**Sujet :** [INTERNET] laverie nucléaire

*Objet: avis hydrogéologique sur le projet de création d'une blanchisserie industrielle sur la commune de Suzannecourt (52)*

**Avis hydrogéologique  
sur le projet de création d'une blanchisserie industrielle  
destinée au secteur nucléaire  
sur la commune de Suzannecourt (52)**

18.52.AH.03

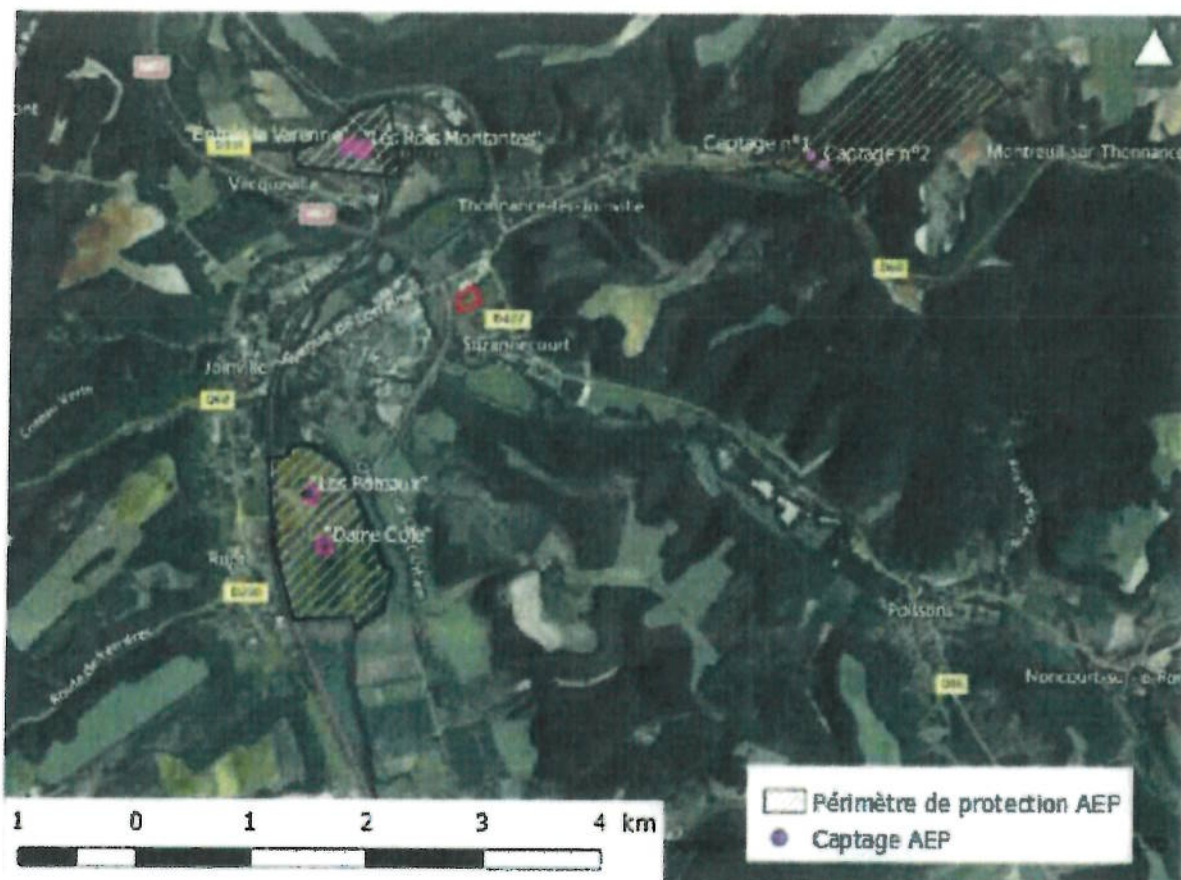
En absence de niveau imperméable (argiles) entre la surface et l'aquifère (alluvions sablo-graveleuses), la nappe d'eau souterraine est vulnérable et ce d'autant plus que le niveau de cette nappe est peu profond (minimum 1,9 m de profondeur mesuré sur le site en octobre et novembre 2015, c'est-à-dire en période de basses eaux) (source étude géotechnique).

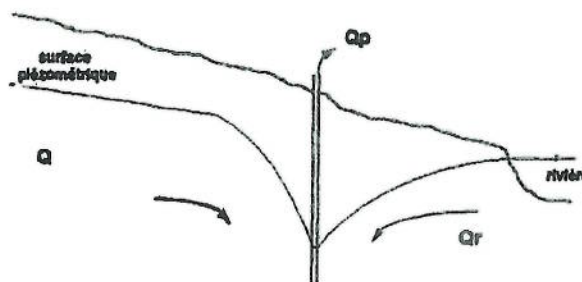
En effet, dans le cas où les prélèvements dans un captage sont réalisés à proximité d'un cours d'eau et où le cône de dépression atteint celui-ci, il se produit une réalimentation partielle de la nappe par les eaux de la rivière (voir schéma ci-après). La proportion entre ces apports (nappe et rivière) dépend du débit prélevé, de la distance du captage au cours d'eau et du degré de colmatage du lit de la rivière.

- (2) Les plus proches captages AEP (commune de Vecqueville) sont implantés à moins d'1 km de l'installation, et de plus dans un méandre ce qui favorise les phénomènes de réalimentation de la nappe alluviale par le cours d'eau et pourrait induire un effet de "concentration" dans la nappe (voir schéma ci-avant). Pourtant aucune modélisation des écoulements souterrains au droit de ces captages et de leur relation avec le réseau d'eau superficielle n'a été réalisée.
